Administración Nacional de Usinas y Trasmisiones Eléctricas
Montevideo - Uruguay

Señor Presidente de la Unidad Reguladora de Energía Eléctrica,
EC. CARLOS COSTA.
S/D No. 74561

Informe sobre anteproyecto de Reglamento de Calidad del Servicio de Distribución

La UREE ha puesto en Consulta Pública el Anteproyecto de Reglamento de Calidad de Servicio de Distribución.

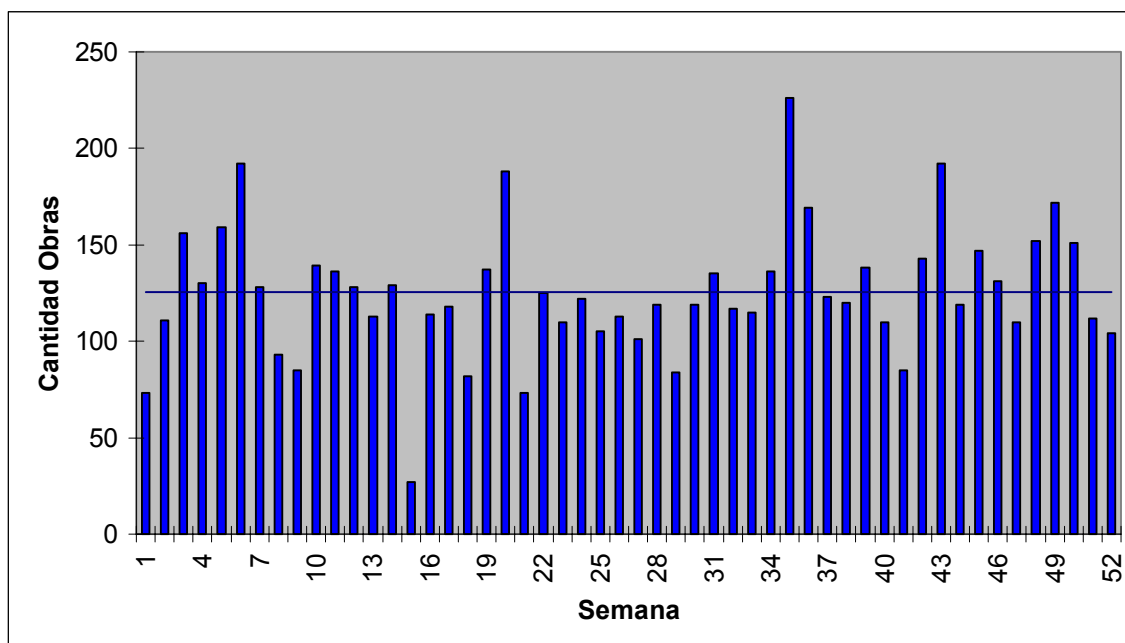
En este caso el agrupamiento realizado por la UREE, incluye suministros en baja tensión que requieren centro de transformación. Es claro que la complejidad de este caso es bien distinta a los suministros que solamente requieren extensión de la red de baja tensión. Del punto de vista técnico la complejidad es equivalente a la de brindar un suministro en media tensión.

También agrupa suministros que requieren obras de distinto porte. Si bien en el artículo 69 establece que en caso de la magnitud de la obra lo justifique, se podrán otorgar plazos mayores, se entiende que es necesario establecer a priori una clasificación que permita identificar estos suministros con un plazo diferencial respecto a los que requieren una obra de magnitud menor. A modo de ejemplo se puede indicar que no es lo mismo una obra que requiera 20 metros de línea, que una que requiera 200 metros y que una que requiera 1.000 metros.

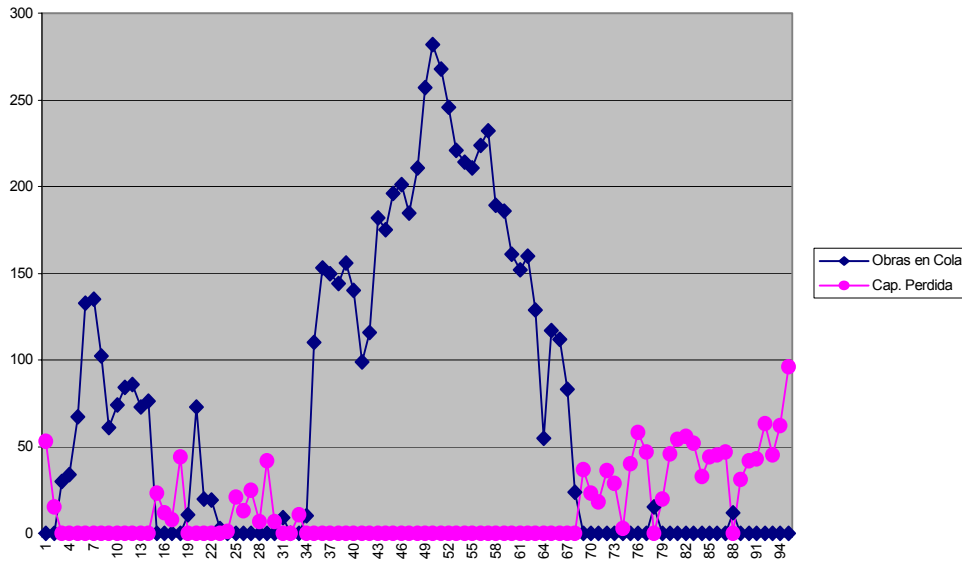
Como se puede apreciar existe una notoria variabilidad a través del tiempo que se traduce en que la cantidad de trabajos pendientes no es constante.

Considerando los ámbitos normales de ejecución de obras (obras de conexión ejecutadas por Distrito), el comportamiento es aun más irregular.

Si adicionalmente consideramos la dispersión geográfica del interior del País, la situación es aun más compleja.

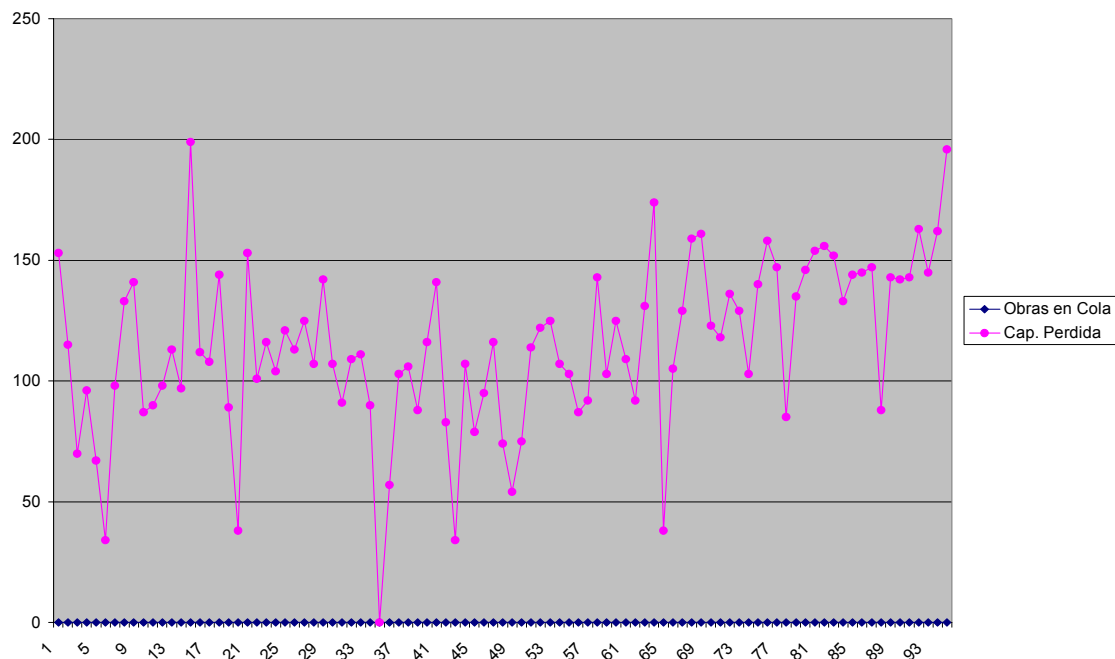
En caso de asignar una mayor capacidad de obra para que esté a la “espera” de la solicitud para poder atender en forma inmediata, se obtiene el siguiente gráfico:

Como se ve en el gráfico anterior, los tiempos muertos han aumentado notoriamente, ya que salvo en la semana 35 (pico de ingreso conexiones pagas), en el resto existe capacidad ociosa. Esta capacidad ociosa tiene un costo que para el caso presentado tiene un valor equivalente al 32% de la obra realizada. Esto implica que dimensionar los recursos con capacidad ociosa para disminuir los tiempos de “cola” tiene un sobrecosto que puede llegar al 32% del monto de las obras.
